AMENAGEMENTS DES VOIRIES DU QUARTIER DE BRAS LONG

DOSSIER LOI SUR L'EAU

NOTE COMPLEMENTAIRE

La présente note complémentaire concerne la **réalisation de travaux d'Aménagement des voiries du quartier de Ravine Bras Long sur la commune de l'Entre Deux (dossier n°2022-22)**.

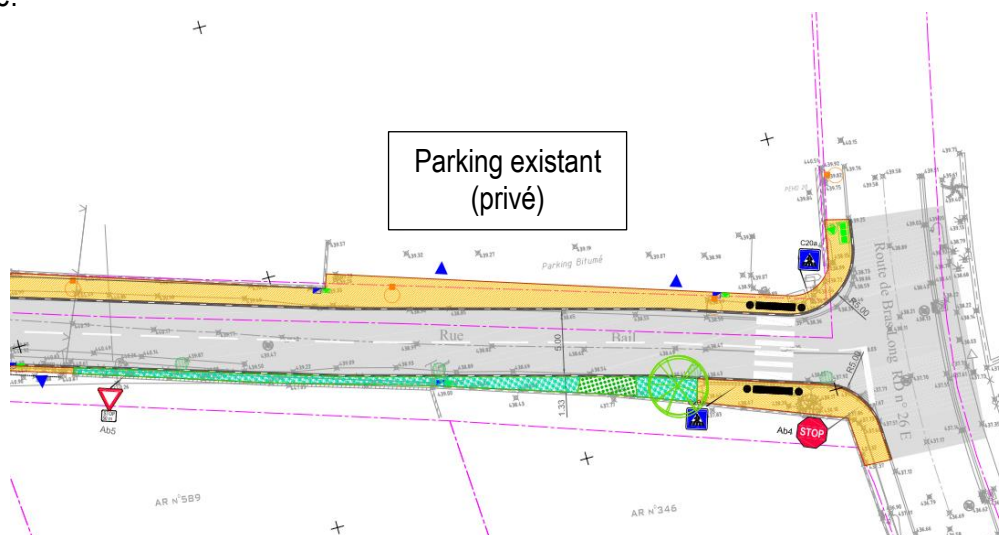
Le projet est dans le périmètre de 500 mètres de protection de monument historique de la Maison Vally inscrite à l'inventaire des monuments historiques en date du 21 mars 1996. Les services de la Direction des affaires culturelles de l'océan indien (DAC OI) seront consultés dans le cadre du permis d'aménager.
